Dell™ PowerEdge™ 1550 and PowerApp™ 120 Systems Information Update

This document updates information in your Dell PowerEdge 1550 and PowerApp 120 system documentation. It describes the following features:

Replacing a Microprocessor and Heat-Sink

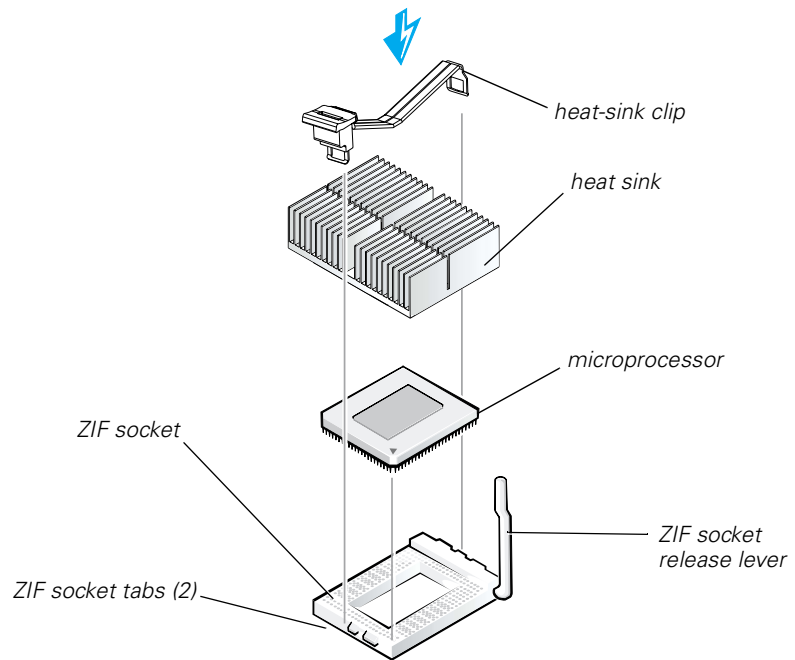
Figure 8-8 in the *Dell PowerEdge 1550 and Dell PowerApp 120 Systems Installation and Troubleshooting Guide* incorrectly depicted the orientation of the heat-sink clip. In the figure below, the heat-sink clip is oriented correctly.

Remplacement d'un microprocesseur et d'un dissipateur de chaleur

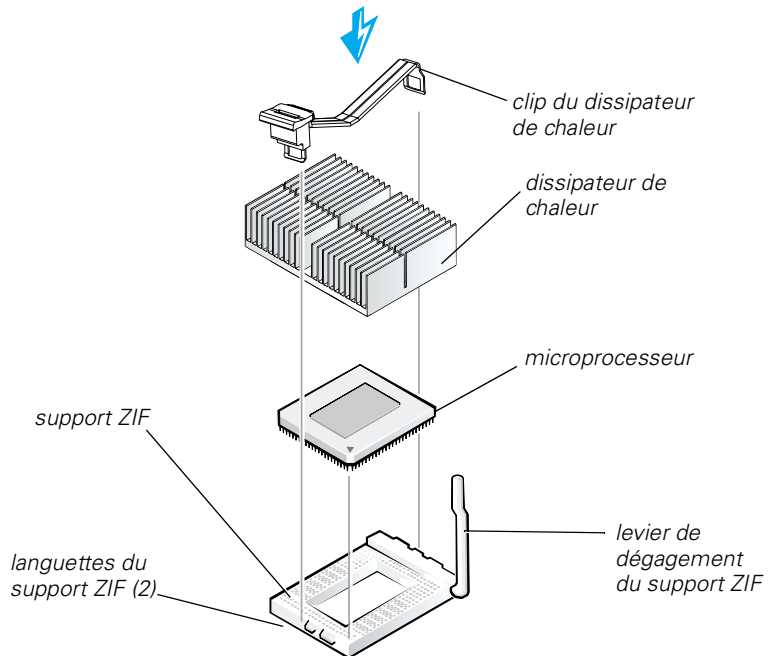
Dans la figure 8-8 qui se trouve dans le *Guide d'installation et de dépannage des systèmes Dell PowerEdge 1550 et Dell PowerApp 120* l'orientation de la pince du dissipateur de chaleur est mauvaise. Reportez-vous à la figure ci-dessous pour voir l'orientation correcte de la pince du dissipateur de chaleur.

Mikroprozessor und Kühlkörper wieder befestigen

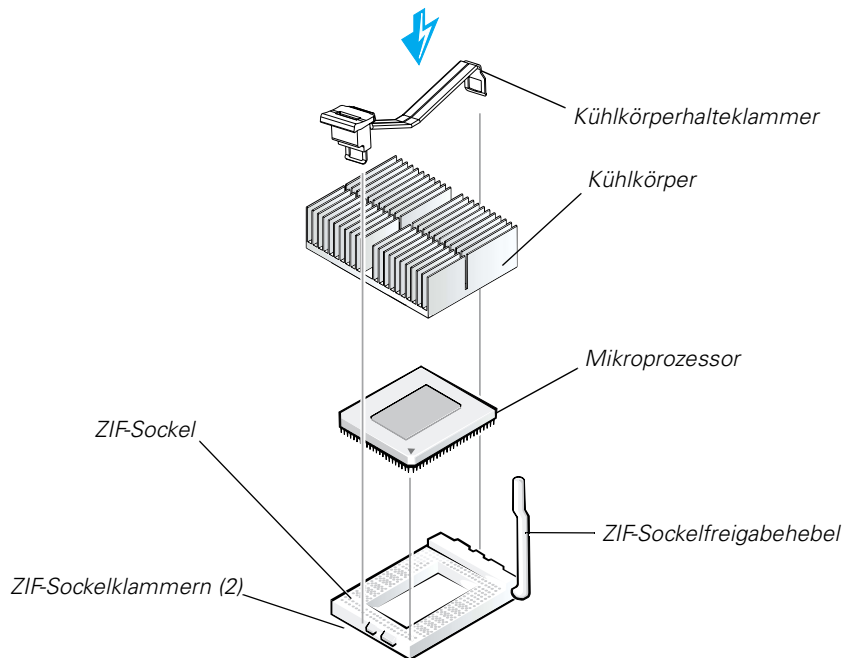
In Abbildung 8-8 im *Installations- und Fehlerbehebungshandbuch zu den Dell PowerEdge 1550- und Dell PowerApp 120-Systemen* ist die Ausrichtung der Kühlkörperhalteklammer falsch dargestellt. In der Abbildung unten ist die Ausrichtung der Kühlkörperhalteklammer dagegen korrekt dargestellt.

Montaje de un microprocesador y disipador de calor

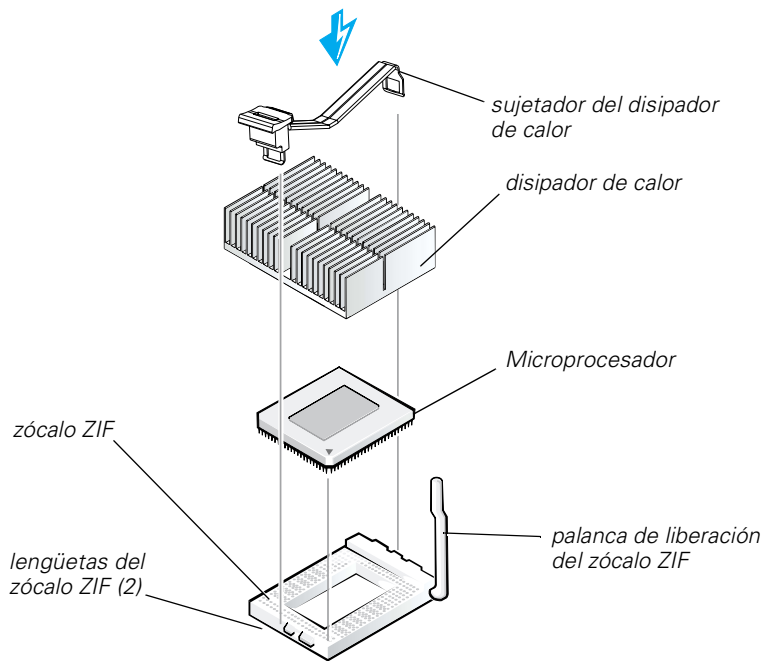
La Figura 8-8 en la *Guía de instalación y solución de problemas de sistemas Dell PowerEdge 1550 y Dell PowerApp 120* mostraba incorrectamente la orientación del sujetador del disipador de calor. En la figura siguiente, el sujetador del disipador de calor está orientado correctamente.

マイクロプロセッサおよびヒートシンクの取り付け

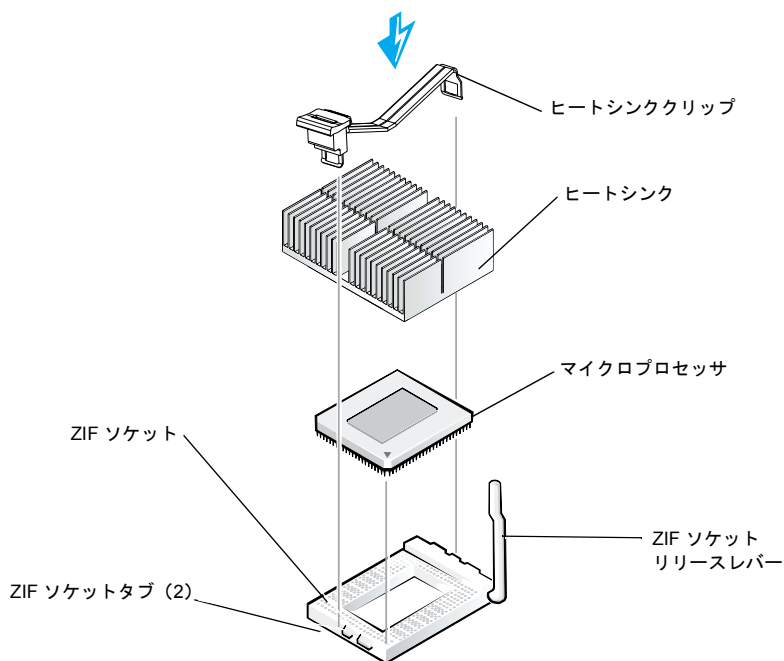
『Dell PowerEdge 1550 および Dell PowerApp 120 システムインストール&トラブルシューティング』の図 8-8 は、ヒートシンククリップの向きを間違えて描写しています。下記の図に、ヒートシンククリップの正しい向きを示します。
